検討会は、3. 検討結果（バードストライク防止策案の検証、衝突状況のモニタリング調査、衝突個体の医学的解剖による衝突状況解明と飛翔状況からの原因考察および手引きの更新等に資する最新の知見等の収集）において実施された業務内容の詳細、実施方法、結果のとりまとめ内容について有識者へ意見を求めるものである。併せて、本業務の結果等を基に作成する、海ワシ類のバードストライク防止対策をまとめた「海ワシ類の風力発電施設バードストライク防止策の検討・実施手引き」について有識者に意見を求めるものである。検討会は、鳥類及び風力発電施設の専門家を含む有識者により構成されている。

会議の名称	平成 27 年度海ワシ類における風力発電施設に係るバードストライク防止策委託検討業務 検討会（第 4 回）	
事務局（担当課）	一般財団法人日本気象協会、NPO 法人バードリサーチ	
開催日時	平成 27 年 5 月 13 日（水） 13 時 00 分 ～ 15 時 20 分	
開催場所	環境省第三会議室（19 階）	
出席者	委員	石原 茂雄（一般社団法人 日本風力発電協会 環境部会 副部会長） 浦 達也（公益財団法人日本野鳥の会 自然保護室 主任研究員） 齊藤 慶輔（株式会社 猛禽類医学研究所 代表） 由井 正敏（座長）（岩手県立大学 名誉教授） <御欠席> 関山 房兵（猛禽類生態研究所 所長） 中川 元（斜里町立知床博物館 元館長）
	環境省	環境省自然環境局野生生物課 中島 慶次 課長補佐 榘 厚生 計画係長
	事務局	日本気象協会 島田泰夫、谷口綾、青木沙保里、宮脇有里 バードリサーチ 植田睦之 東京大学 先端科学技術研究センター 特任准教授 飯田誠 アコー 平松康人、川崎康彦
	傍聴者	環境省自然環境局自然環境計画課 課長補佐 市川裕子 自然環境局自然環境計画課 環境専門員 岩瀬 穂 自然環境局自然環境計画課 環境専門員 志賀 俊介 総合環境政策局環境影響評価課 環境影響審査室 審査官 生田雄一 環境影響審査室 審査官 日下崇
会議次第	議事次第 1. 開 会 2. 環境省挨拶 3. 検討委員紹介 4. 平成 26 年度調査結果報告及び今年度調査計画について 5. 「海ワシ類の風力発電施設バードストライク防止策の検討・実施手引き」（骨子・案）について

資料1

平成26年度調査結果報告 及び今年度調査計画について

苫前のセオドライト調査の結果 (ブレード塗装の効果検証)

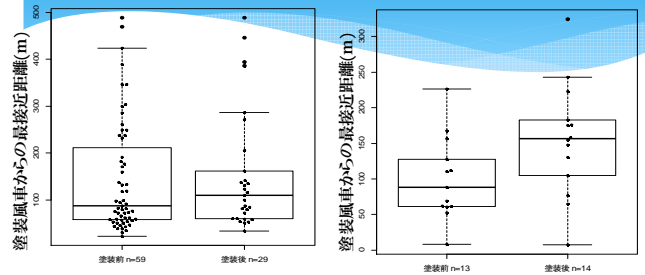
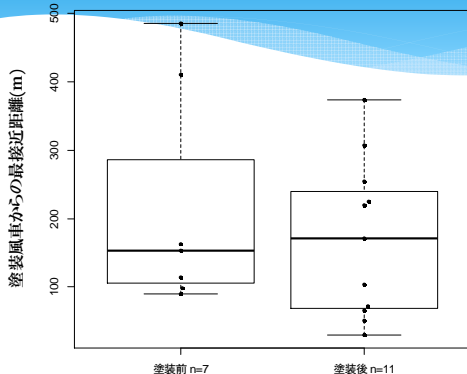
由井) 資料1の7、8ページで、レーザ距離計とセオドライトがあるが、これの違いは何なのか。同じものを見ているのか、べつの個体か。

由井) 資料1の7ページに関しては左がオジロワシで、右がオオワシか。

由井) 崖からの距離というのは水平距離か。

由井) 例えばオオワシは、普段から高いところを飛んでいる。水平距離で風車直近を通ったとしても、はるか上を通っている場合は、全然当たらないので、高さでも警戒して上を飛んでいるかもしれない。それがうまくこのグラフで分析できているかどうか。もとのデータに戻ってやり直せるか？

由井) 左下のオジロワシのグラフを見ると、塗装風車の直近を通過するのが塗装後に減ったように見える。平均値では有意差はないが、この塊から見ると、風車の直近ほんの10mか20mぐらゐを通るのは減ったように見える。それ以外のレーザの、着色前の2013年と着色後の2014年が逆転している。差がないというのが分かる。距離の分布も差がない。

事務局) 同じものもあるが、別のものもある。レーザのほうは、調査作業が早いですが、セオドライトは準備が必要である。レーザのほうは観測できる数は多ですが、距離が遠いものについてはレーザが届かないので観測できない。

事務局) そのとおり。

事務局) レーザもセオドライトも水平距離である。

事務局) セオドライトはできるが、レーザはできない。ただし、以前の調査で縦方向の回避はなさそうということが分かっている、どちらかと言えば水平方向の回避だ。もちろん着色した時は違う(縦方向の)反応を示している可能性はないとは言えないが、基本的には問題ないと考えている。

衝突感知センサの開発・検証調査の計画(苫前)

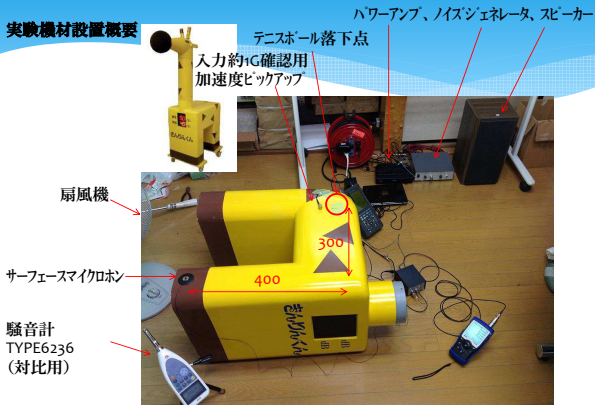
由井) サーフェイスマイクロフォンは、ブレード・ナセル・基部内部には設置できないのか。中の方が風も受けないし。もっと聞こえるような気がする。それは許可を受けないと中に入れられないのか。

由井) 中の方がメーカーや事業者は嫌がらないのではないか。

平松) 設置が困難である。

事務局) 苫前の風車はかなり旧式なのでナセルの先端からブレードが出ていくところに到達するアプローチが難しい。今の風車はナセルの部分から先端に行くと、ブレードが根元まで到達していると聞いたが。
